Keuringsverslag van een elektrische laagspanning- en zeer lage spanningsinstallatie

NIET CONFORM

Straatnaam Jan Breydelstraat
Huisnummer 59
Busnummer
Postcode 8770
Gemeente INGELMUNSTER
Land België

Controlebezoek van een oude huishoudelijke elektrische installatie van een wooneenheid bij verkoop op vraag van de verkoper volgens (KB 08/09/2019) - AREI Boek 1- 8.4.2. en 8.2.1. en 4.2.4.3.

Afbeelding schakel- en verdeelbord:

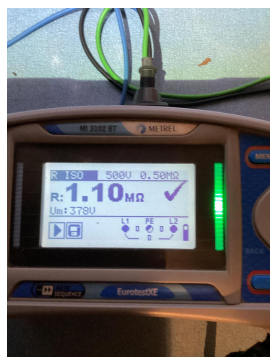
- I5.01 De aanduiding van de stroomkringen en/of apparatuur, aansluitklemmen, enz dient aangebracht of vervolledigd te worden. (Boek 1 Onderafdeling 3.1.3.1. en 3.1.3.3.A. en 5.1.6.1)

- I5.03 Het verdeelbord is niet makkelijk toegankelijk. (Boek 1 Onderafdeling 5.3.5.1.C.)
- I5.10 De genaakbare, naakte onder spanning staande delen zijn onvoldoende afgeschermd. (Boek 1 Afdeling 5.1.4. en 4.2.2.3.)

- I5.11 Niet gebruikte invoeringen van het verdeelbord zijn niet correct of onvoldoende afgedicht. (Boek 1 Afdeling 5.1.4. en 4.2.2.3.)
- I5.14 De nominale spanning dient duidelijk vermeld te worden op een oordeelkundig gekozen plaats. (Boek 1 Onderafdeling 3.1.3.3.)

- I6.01 De differentieelschakelaar aan het begin van de huishoudelijke installatie is niet verzegelbaar. (Boek 1 Onderafdeling 4.2.4.3.)
- I6.02 Een algemene differentieelstroombeschermingsinrichting met een nominale stroom (In) van minstens 40A en een gevoeligheid van maximum 300mA is niet geplaatst. (Boek 1 Onderafdeling 4.2.4.3. en 5.3.5.3.a.)

- I7.07 De aanduiding van de nominale stroomsterkte van smeltzekeringen en/of vermogensschakelaars is niet zichtbaar of is uitgewist. (Boek 1 Onderafdeling 1.4.2.1.)
